Dotyczy: postępowania – przetarg nieograniczony pn.: **Modernizacja siedziby Polskiego Wydawnictwa Muzycznego przy al. Krasińskiego 11 w Krakowie**

Polskie Wydawnictwo Muzyczne z siedzibą przy al. Krasińskiego 11a, 31-111 Kraków, prowadzące postępowanie o udzielenie zamówienia publicznego na podstawie ustawy z dnia 11 września 2019 r. Prawo Zamówień Publicznych (tj. Dz. U. z 2024 r. poz. 1320) – dalej jako ustawa Pzp, w trybie przetargu nieograniczonego na wykonanie robót budowlanych dotyczących realizacji zadania pn.: **Modernizacja siedziby Polskiego Wydawnictwa Muzycznego przy al. Krasińskiego 11 w Krakowie**, działając na podstawie art. 284 ust. 6 ustawy Pzp, przedstawia treść wniosków wraz z odpowiedziami:

Pytanie nr 288

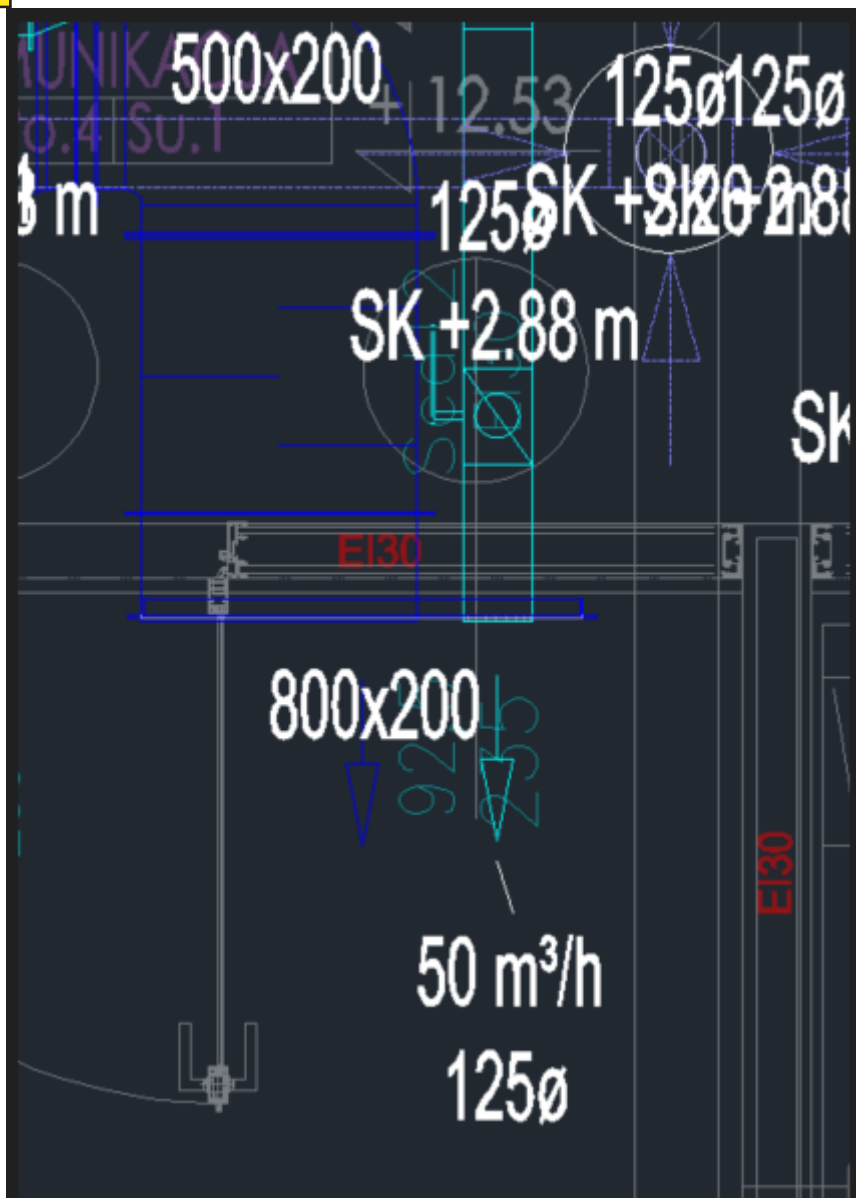
Brak dokumentacji istniejącego reliefu nad pomieszczeniem 0.01 dla kondygnacji 2 (antresola) który ma być poddany renowacji. Prosimy o wyjaśnienie.

W miejsce istniejącego Sgraffita zaprojektowany został element plastyczny w formie metaloplastyki. Szczegółowe opracowanie wg załączonego rysunku nr: PWM-PW-A-W-0000-1z3-0756 -

Pytanie nr 289

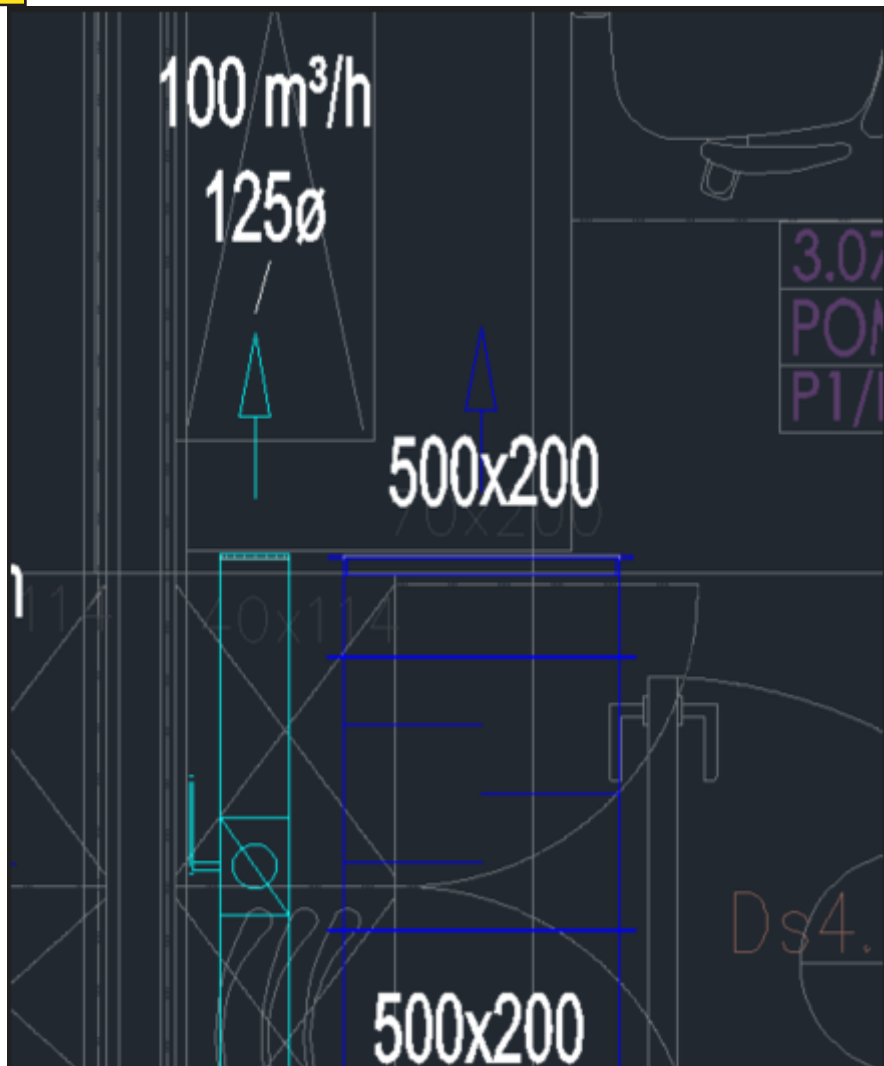
Prosimy o potwierdzenie, że poniższe rozwiązania wymagają raz wspólnej kratki dla nawiewu z jednostki klimatyzacyjnej i świeżego powietrza a raz osobnej kratki dla jednostki klimatyzacyjnej i zaworu wentylacyjnego dla świeżego powietrza, czy jednak w obu przypadkach należy zastosować wspólną kratkę?

Przykład wspólnej kratki:

Przykład bez wspólnej kratki:

Odpowiedź:
Jedna kratka.
